令和7年5月27日
東京都交通局

令和3年10月に発生した日暮里・舎人ライナーの脱輪事故に関する
運輸安全委員会への実施計画書の提出について

「東京都交通局日暮里・舎人ライナー舎人公園駅構内において発生した
鉄道事故に係る勧告について」に対する「講ずべき措置に関する実施計
画書」について

図1：ダンパー設置イメージ

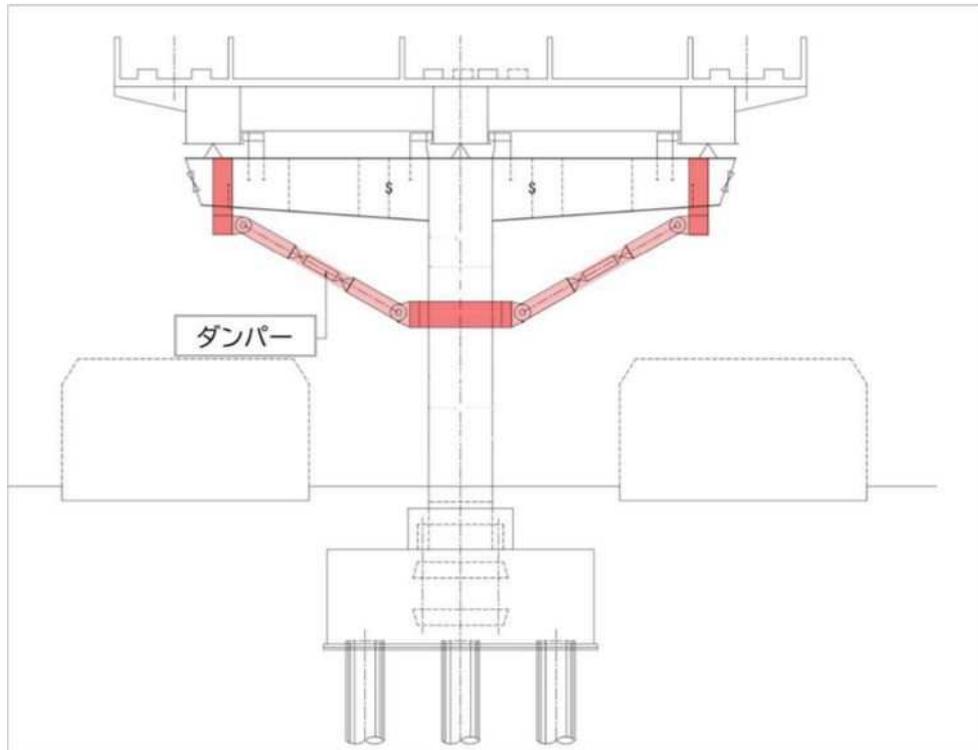
勧 告 (1) 事故現場付近の施設における対策について

貴局は、事故現場付近の施設に、地震動の影響により列車の案内輪や分岐輪が案内軌条に乗り上げないようにするための対策を講ずること。

事故現場付近は、周辺に比べ地盤が揺れやすいこと、また、事故現場付近の構造物と車両の固有振動数がほぼ一致したことに加え、構造物の回転挙動が車両のローリングを助長したことが主な要因と分析されています。

- (1) 地震動による構造物の回転変位と進路直交方向変位を低減するため、柱と梁の間にダンパーを設置します。ダンパーの仕様、設置位置については、外部専門機関等による検討・設計を実施し、事故現場付近の5本の柱に、図1及び図2のとおり施工します。今後、必要な法定手続きを実施して工事に着手し、令和10年度中の対策完了を見込んでいます。

図 3 : 固定案内板設置イメージ

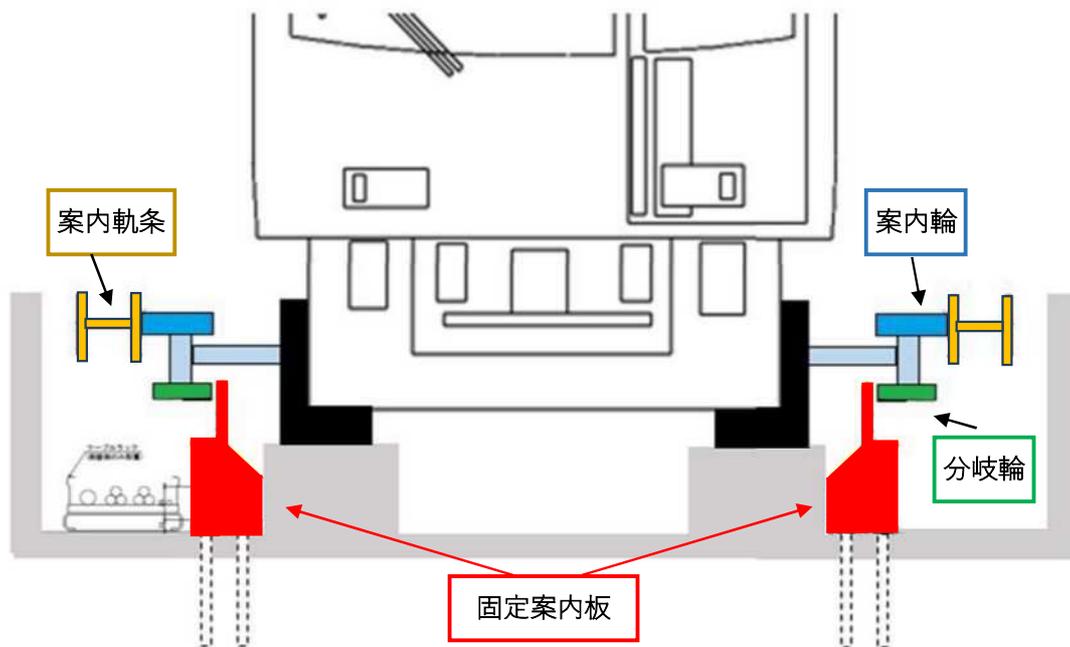
本事故は、令和3年10月7日22時41分ごろに発生した千葉県北西部を震源とする地震動により列車がロール方向に大きく揺すられ、1両目前台車の右側分岐輪が案内軌条に乗り上げ、案内軌条が脱落しました。その影響で、同台車は走行路の右寄りを走行したため、その先の走行路左側に設置された固定案内板の外側に同台車の左側分岐輪が逸脱し、脱線したものと考えられます。

- (2) 地震動により車両が大きく揺すられ、分岐輪の片側が案内軌条より上方に浮き上がっても、車両が走行路から逸脱することを防止する対策として、図3及び図4のとおり、新たに分岐輪の水平移動を拘束するための固定案内板を事故現場付近の走行路に追加設置します。これにより着地している側の案内輪と分岐輪を案内軌条と固定案内板で挟むように拘束し、進行方向を維持します。今後、必要な法定手続きを経て工事に着手し、令和8年度中の対策完了を見込んでいます。
